改善箇所説明図

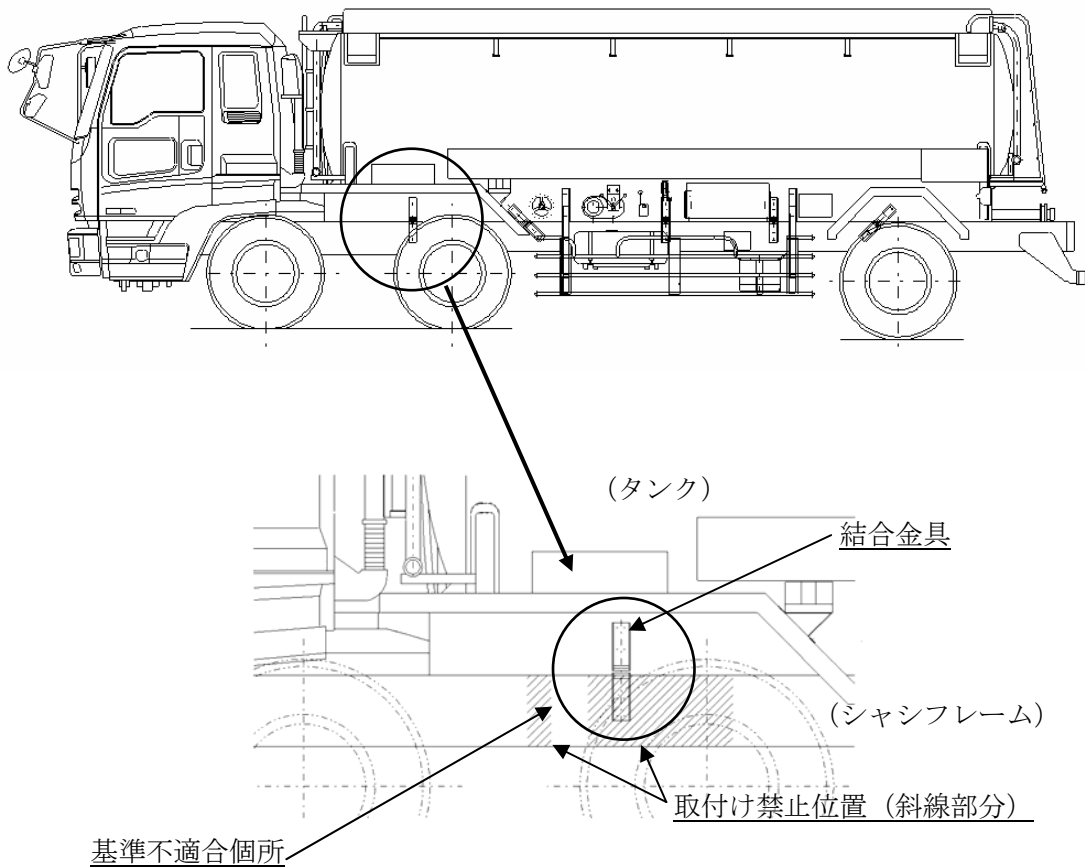
タンクローリにおいて、タンクとシャシフレームを結合する金具の取付位置が不適切なため、当該金具取付部付近のフレームに亀裂が発生するものがある。そのため、そのままの状態で使用を続けると亀裂が進行し、最悪の場合、フレームが折損し、走行不能となるおそれがある。

全車両、フレームの亀裂を確認する。その中で亀裂が確認されたものは、補修を行う。
また全車両結合金具の取り付け位置を変更する。
